県原子力安全専門委員からの質問に対する回答

- ①炉心への直接注水
- ②プラントパラメータが監視できない場合を想定した訓練
- ③原子炉水位計の電源
- ④大飯発電所敷地全体の確認

関西電力株式会社

平成24年5月8日

炉心への直接注水について

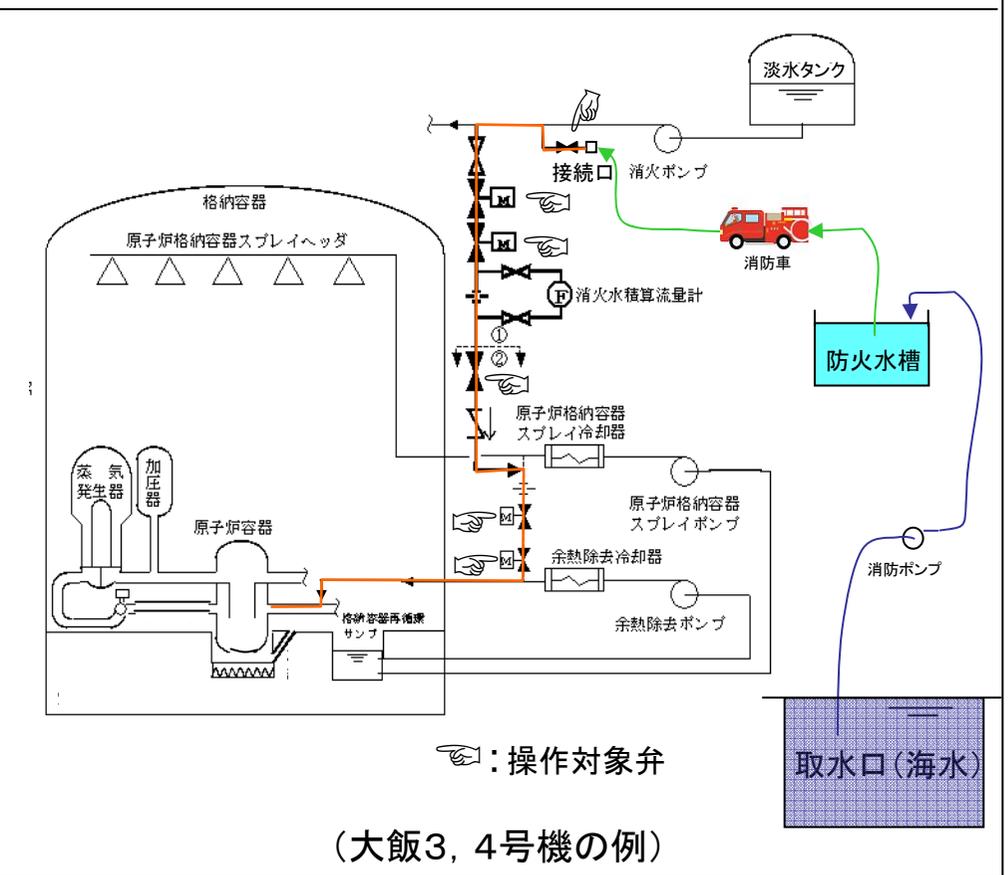
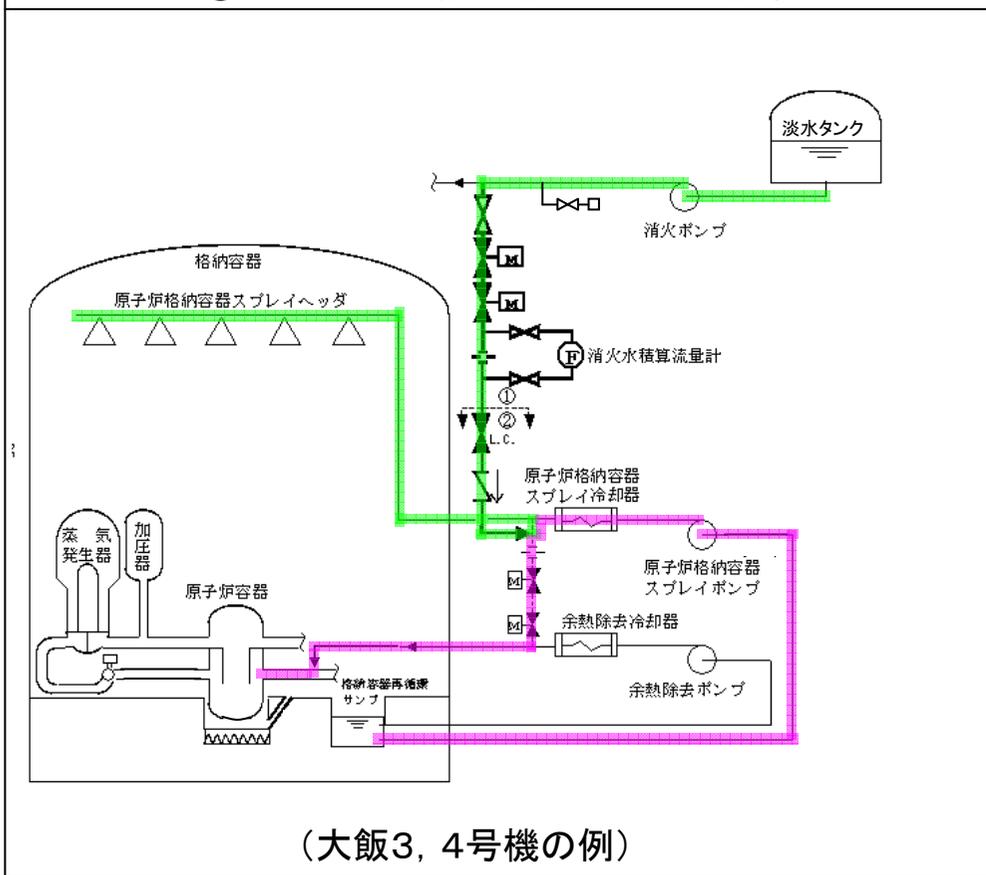
ご質問1: 炉心への注水で、複数の弁を手動で操作するに当たり何人でどれくらい時間がかかるか？

○炉心冷却手段が全く無くなった場合は、

アクシデントマネジメント策で整備した経路(格納容器内注水、代替再循環)を用いて、淡水タンクからの注水が可能である(①)が、淡水タンクが使用できない場合も想定し、水源として最も確実に利用できる海水を炉心に注入する手段を整備した(②)。

訓練では消防ポンプ等により消火水系統、余熱除去(低圧注入)系統を経由させ、海水を炉心へ注水できることを確認した。(5月2日訓練実施、マニュアル制定)

プラントパラメータが監視できない場合を想定した訓練

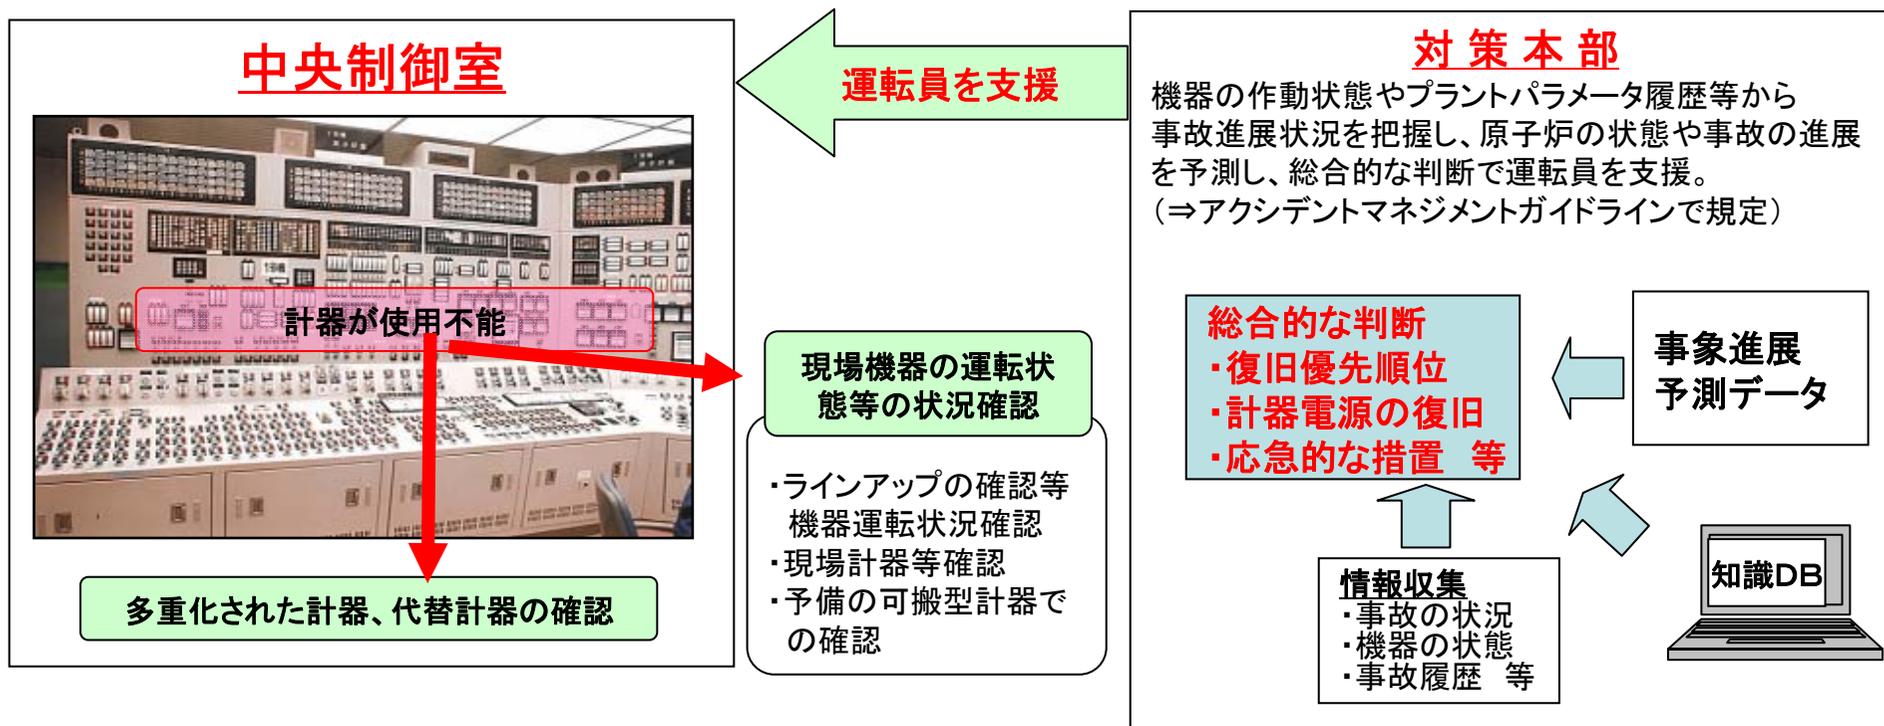
ご質問 2 : プラントパラメータが十分監視できないなかでの訓練等を検討し、シミュレータを使った訓練ができないか

中央制御室の計器が故障等により使用できない状況を想定し、代替計器や現場の機器状態など、あらゆる確認手段により、事故状況や安全機器の作動状態を把握する訓練を実施する。

これまでもAMガイドラインに基づく総合判断の訓練は実施しているが、
更に、パラメータが訓練途中から見えないなど過酷な状況を想定し、
現場情報や対策本部からの支援により、対応措置を講じるシミュレータ訓練、連携訓練を実施していく。

原子炉水位計の電源

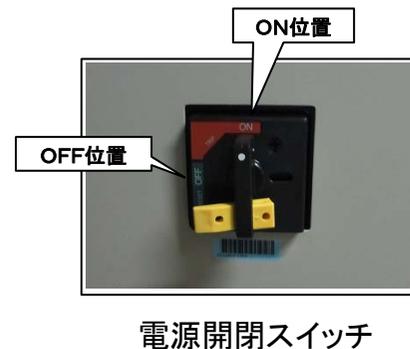
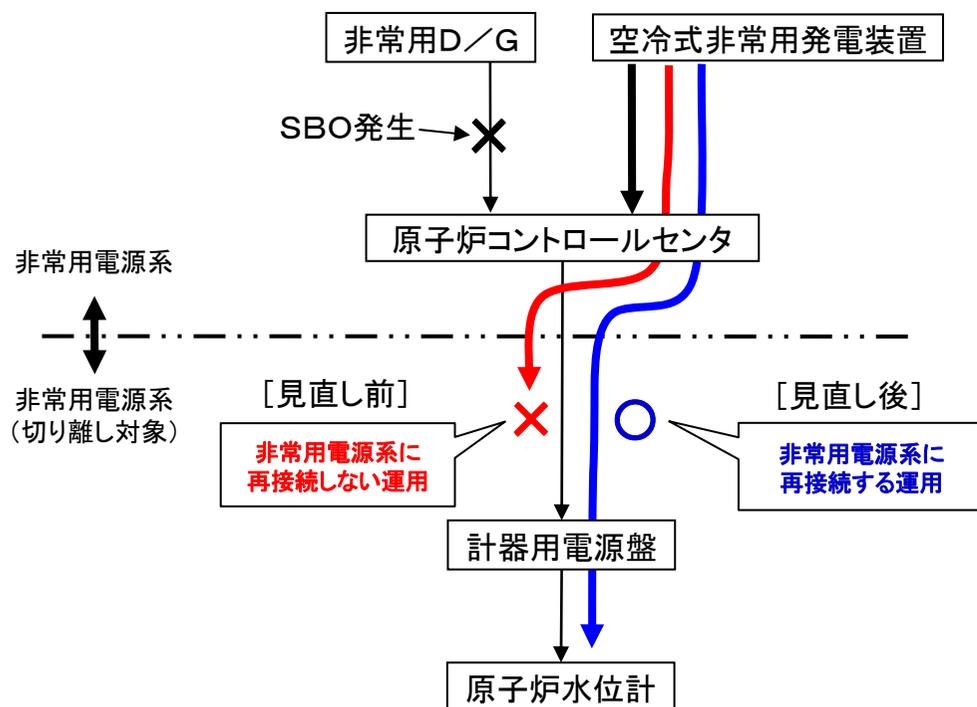
ご質問3：原子炉水位計の電源を非常用に変えるべきでは？

- 原子炉水位計は計器用電源盤から電源供給されているが、この計器用電源盤は非常用電源系から受電している。
- 全交流電源喪失(SBO)発生時は、非常用電源系の負荷を一旦切り離し、空冷式非常用発電装置を起動後に必要な負荷のみを接続する操作を行う手順としている。
- 原子炉水位計による炉心状態の監視を行うために、空冷式非常用発電装置を起動後に、この計器用電源盤を接続する運用とした。
